监理通知单

工程名称: 围场满族蒙古族自治县 2016 年村级光伏扶贫电站采购项目 编号: WCFP-TZD-002

关于黄土坎乡二上村、海字村现场存在的需整改问题

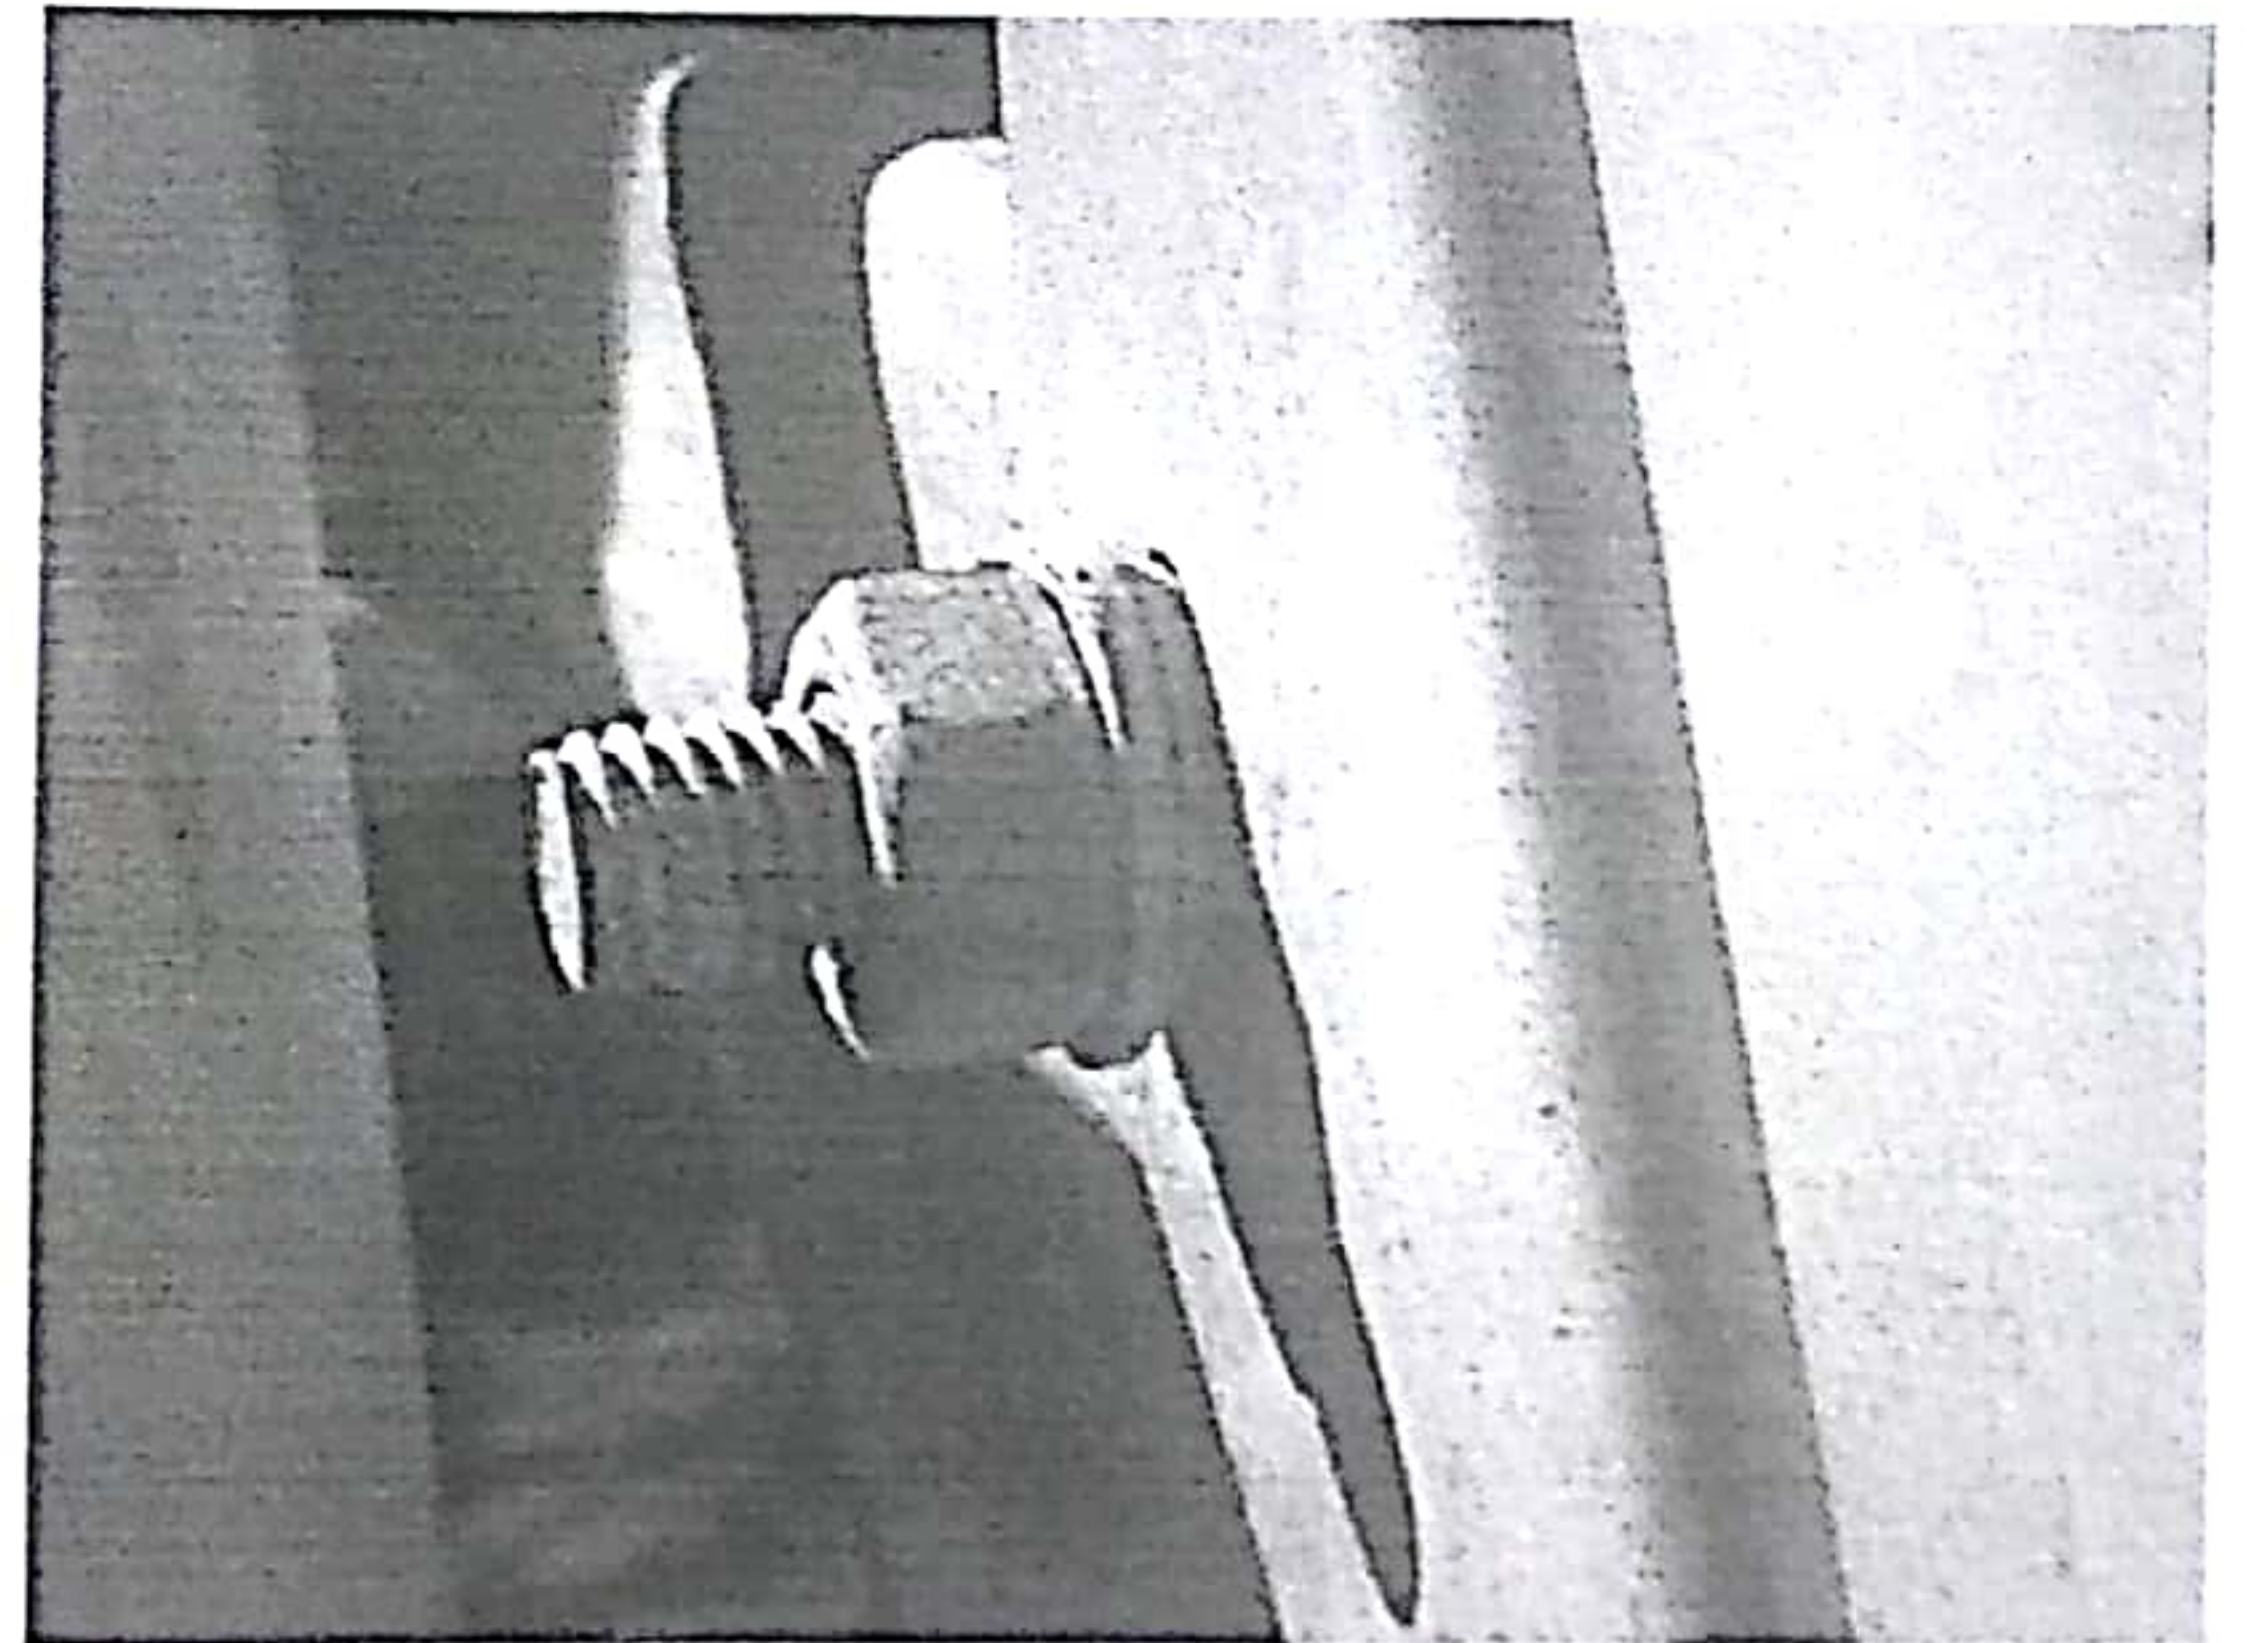
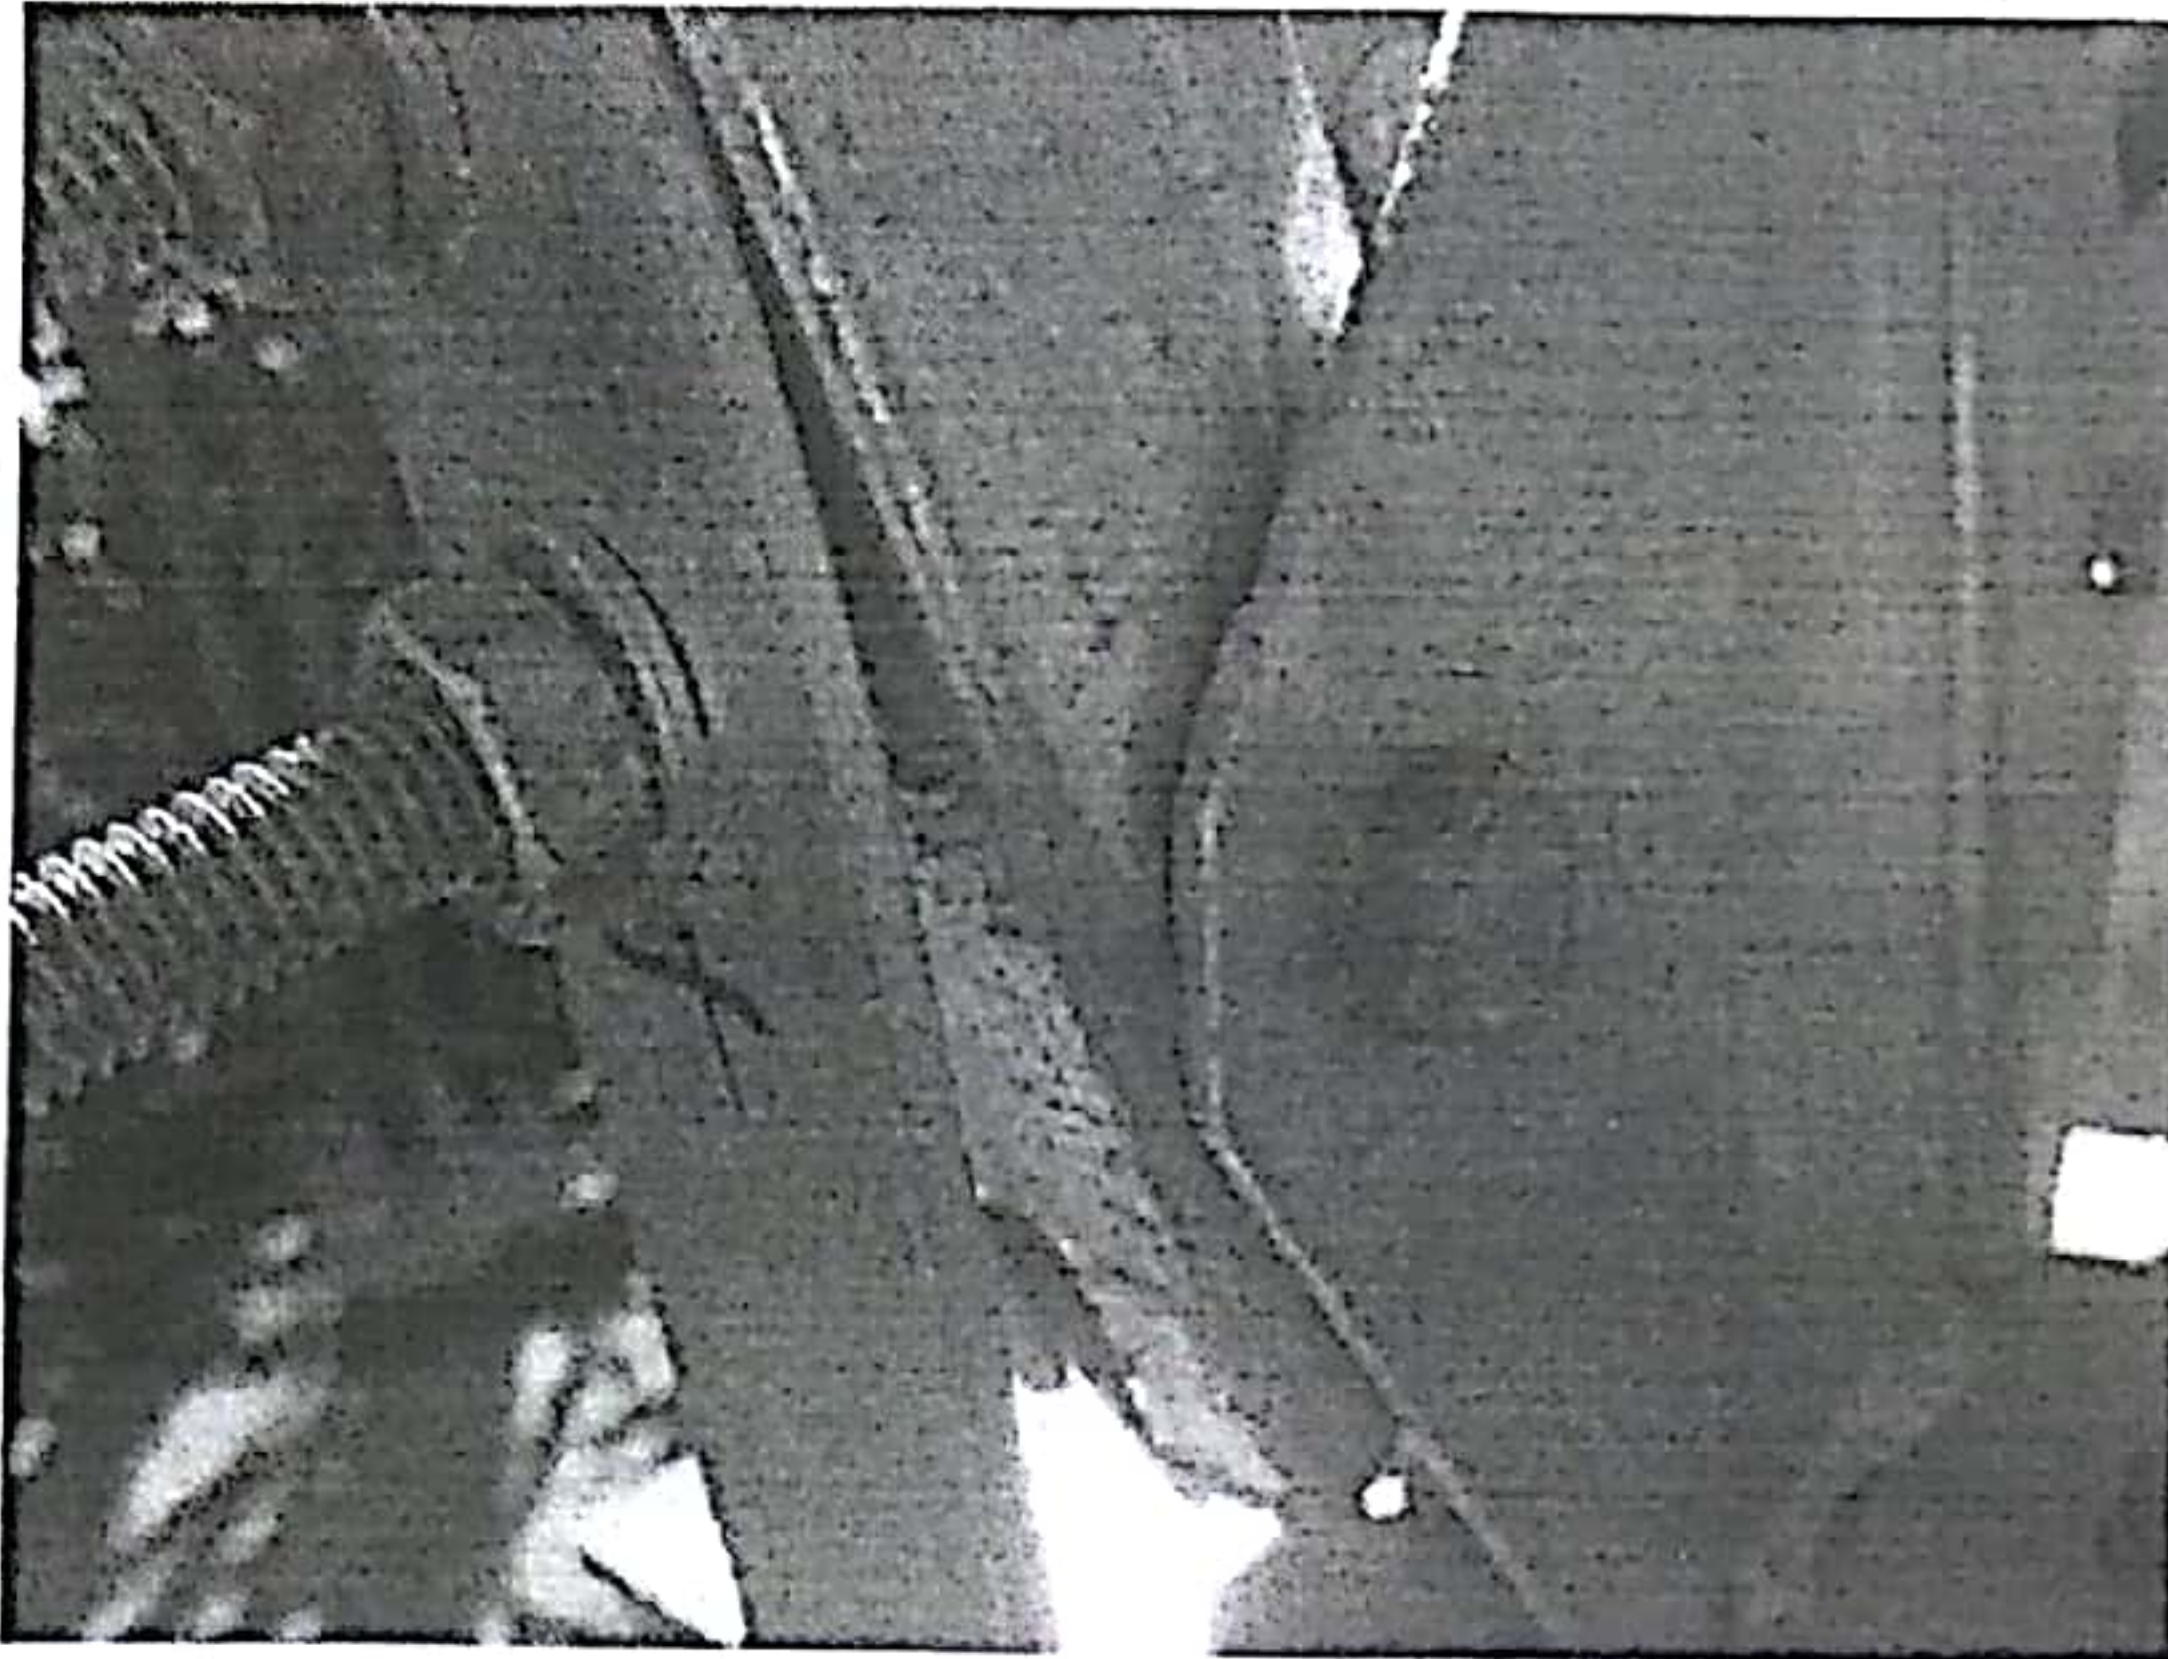
螺栓的垫片与弹垫位置错误或无垫片、弹垫

要求你单位立即安排人进行整改, 整改完成后拍照回复并通知监理复查。

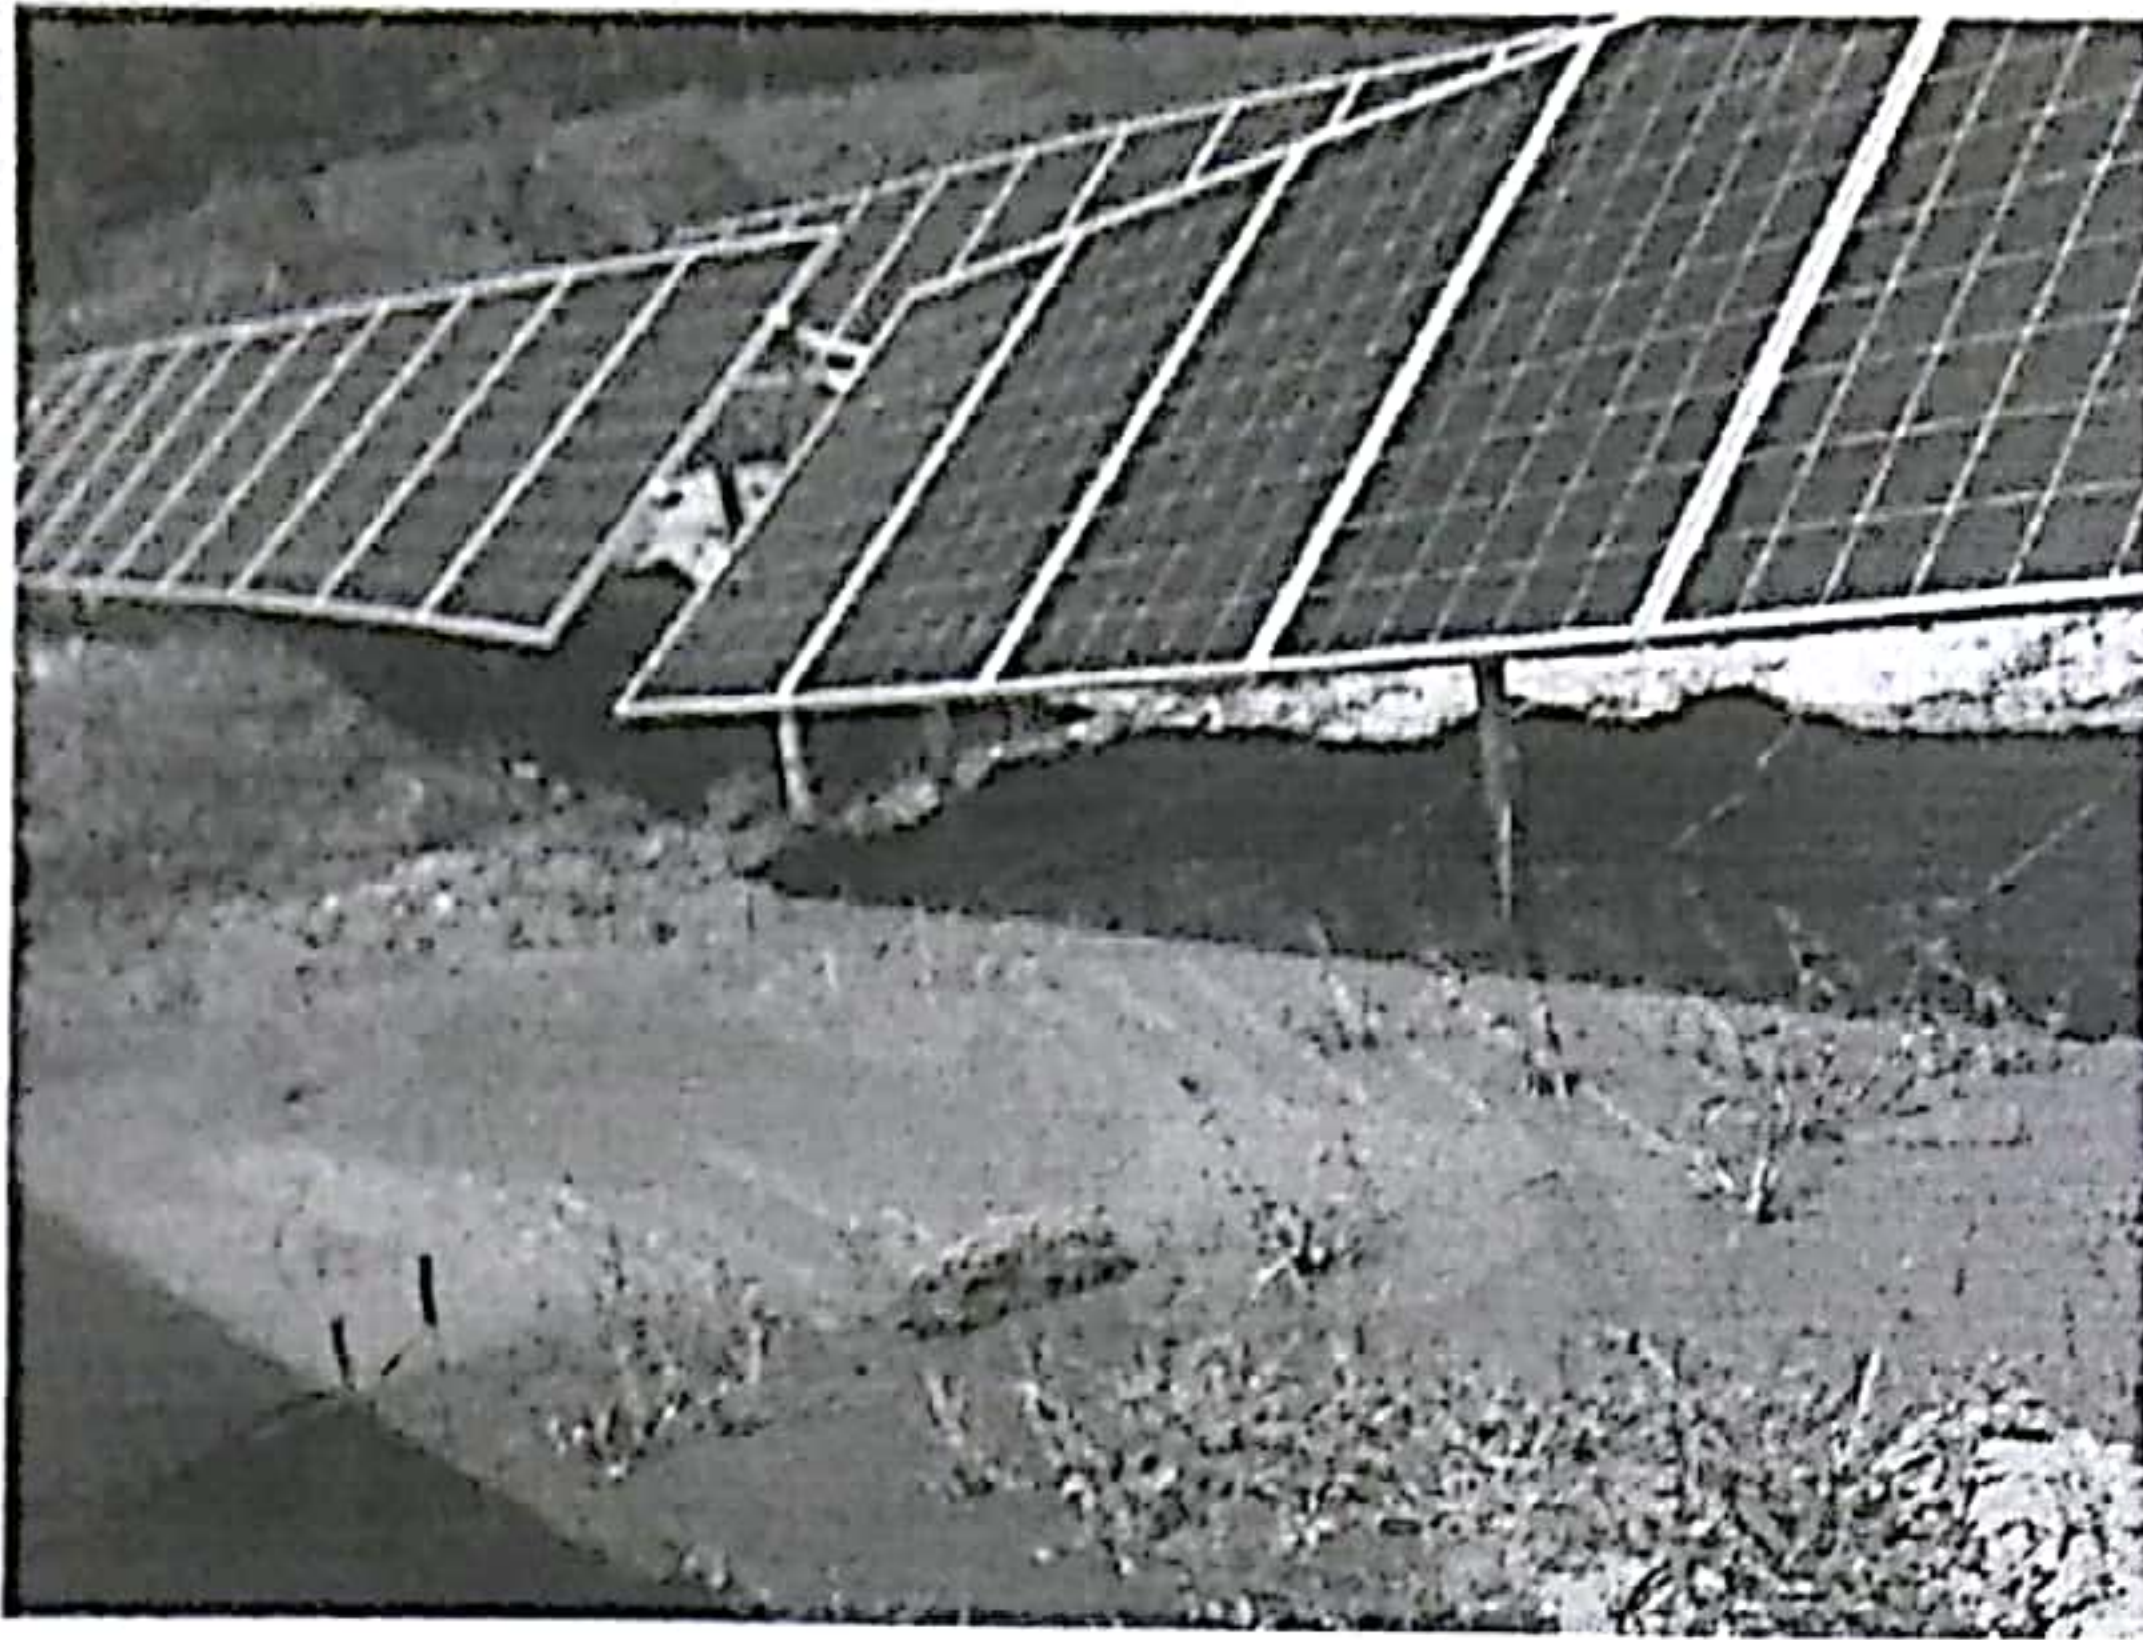
个别螺丝生锈

基础土壤回填压实度不够、疏松

边压块用中压块代替、边压块安装歪斜不规范

二上村有地面积水侵蚀基础
